Marie-Georges FAYN
Propriétaire des parcelles AE 33 et AE 25
Commune de Saint-Nazaire-les-Eymes

Mairie de Saint-Nazaire-les-Eymes
A l'attention de Monsieur le commissaire enquêteur
385 Chemin du Village
38330 Saint-Nazaire-les-Eymes

Objet : Enquête Publique – Révision du PLU

ANNEXE 1

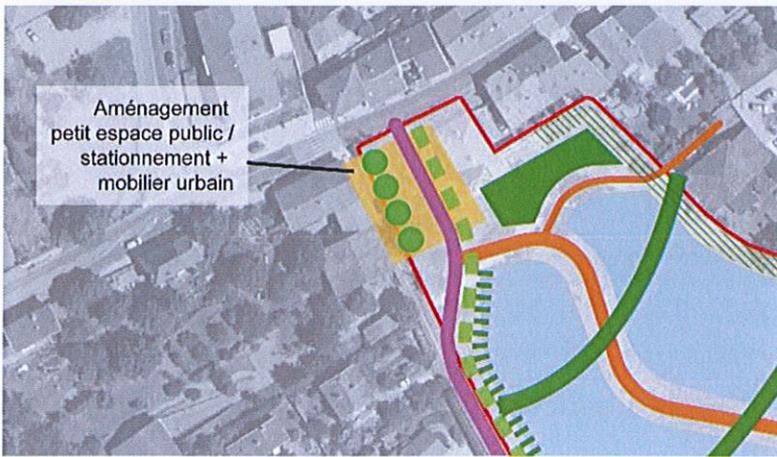
Là encore, le dévoiement du chemin du Chemin du Piat dessiné dans l'OAP (annexe 1 et 2) entrainerait une réelle question de sécurité pour les occupants de cette maison qui entrent par l'entrée Ouest de la bâtisse. Cette même entrée se trouverait dans votre configuration de dévoiement bien trop proche de la voirie passante créée. Nous attirons votre attention sur le fait que cet accès par le jardin arboré existant est celui privilégié par une famille avec des enfants. De plus, la réalisation d'un tel dévoiement engendrerait la destruction d'un espace boisé existant, la suppression de places de stationnements existantes de la maison (places pourtant demandées en nombre dans les projets de réhabilitation / constructions nouvelles) mais également la dévalorisation forte d'une bâtisse d'exception faisant partie du Patrimoine de la Ville. (Annexe 2)

1 Distance route existante : 5m

2 Distance entre 2 maisons 20m

ANNEXE 2

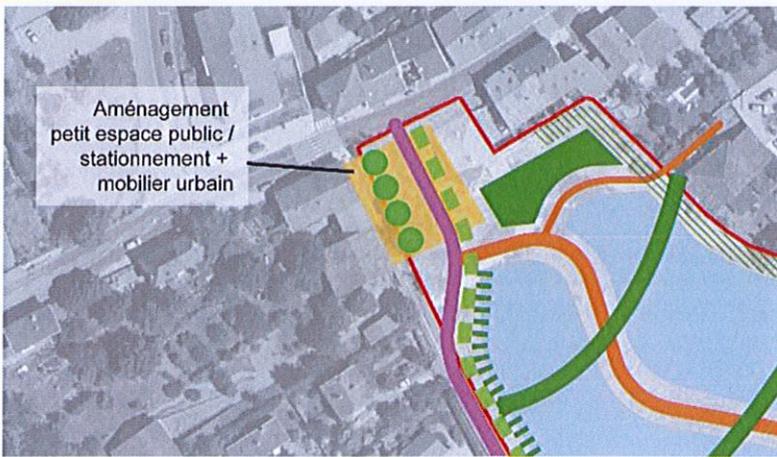
- 3 Destruction d'un espace arboré existant
- 4 Suppression des stationnements, génère trouble et préjudice pour la maison existante + sécurité des occupants ?

ANNEXE 3

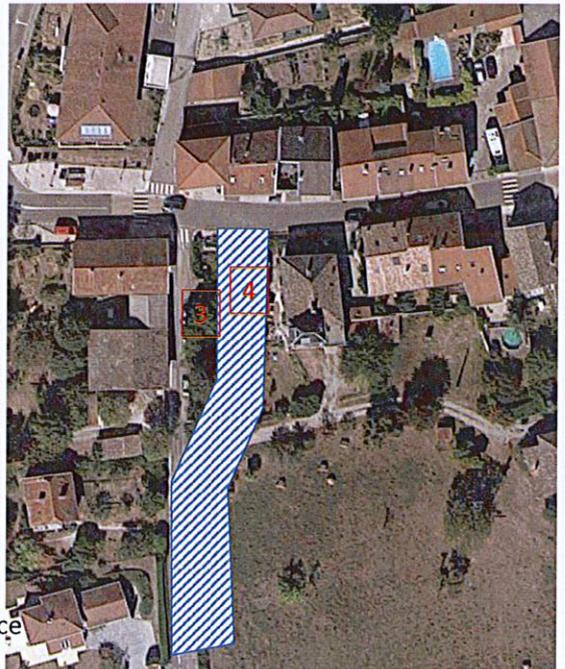
5 Proposition de voie double + vélo + piéton de 10m de large

6 Préserver le stationnement existant, l'espace boisé et le caractère de la bâtisse existante (préservation du Patrimoine)

Nous préconisons ici la réalisation de l'élargissement de la route existante sans dévoiement quelconque, conformément à son implantation existante. La largeur du chemin élargie à 9 mètres est parfaitement suffisante pour accueillir une voie à double sens assortie de cheminements mode doux, et permettant un croisement avec la RD 1090 sécurisé (Annexe 3, 4 et 5).

ANNEXE 4

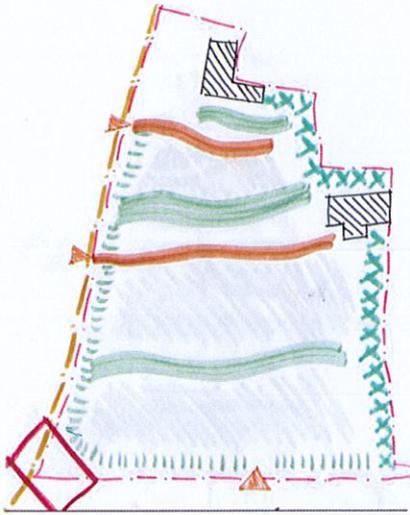
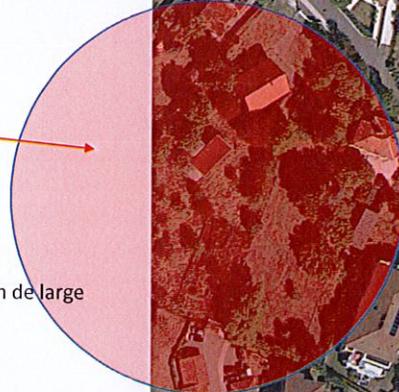
Nous insistons sur le fait que d'autres croisements aménagés par la Communauté de Commune du Grésivaudan (ville de Bernin) permettent le passage régulier de multiples véhicules pour des largeurs moindres (Annexe 4)

7 Carrefour existant Chemin de Craponnoz / RD 1090 : 10m de large

8 Carrefour existant Chemin Des Vergers/ RD 1090 : 6m de large

9 Carrefour existant Chemin de la Proula / RD 1090 : 8m de large

ANNEXE 5

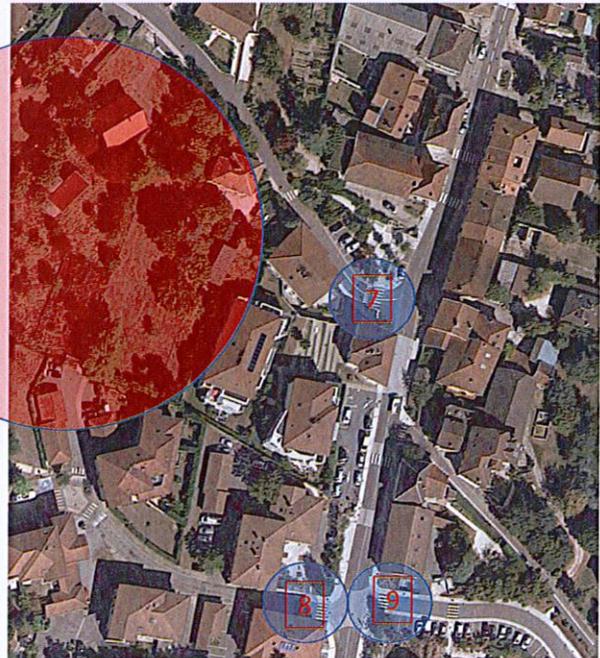
Quant à l'élargissement du chemin du Pia, ce dernier est en l'état indéterminé dans sa largeur. Or, nous ne voyons aucune raison de dépasser un élargissement qui porterait la largeur du chemin élargi à plus de 9 mètres (Annexe 5). Cette largeur est en effet parfaitement suffisante pour accueillir une voie à double sens assortie le cas échéant de cheminements mode doux. Cette limitation pourrait donc utilement figurer expressément dans les documents de la révision.
